01 / 06 Synthèse du contrôle

Installations électriques à basse tension et à très basse tension

Rue Bois Sainte-Marie 123, 5060 Sambreville

Installation non conforme

OBSERVATION 05

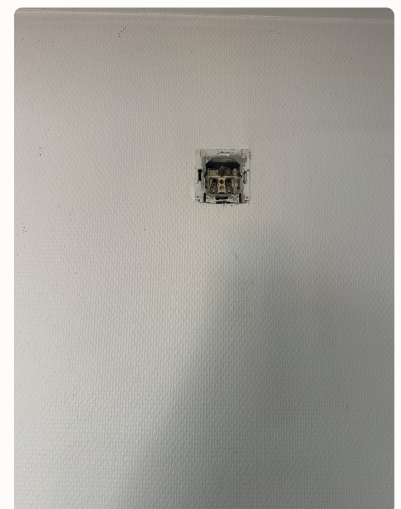
09	1.4.1.3	Le(s) coffret(s) de répartition n'ont pas pu être ouvert(s) dus aux fusibles et/ou les disjoncteurs à broche qui ne peuvent pas ou difficilement être enlevés. Le câblage interne n'a pas pu être vérifié.	—	● INFRACTION
10	5.3.5.5	Prévoir les éléments de calibrage à placer sur les embases recevant les fusibles et/ou disjoncteur à broches.	—	● INFRACTION
11	4.4.1.5	Les coupe-circuits à fusibles ou les petits disjoncteurs à broches protégeant un même circuit doivent présenter les mêmes caractéristiques.	—	● INFRACTION
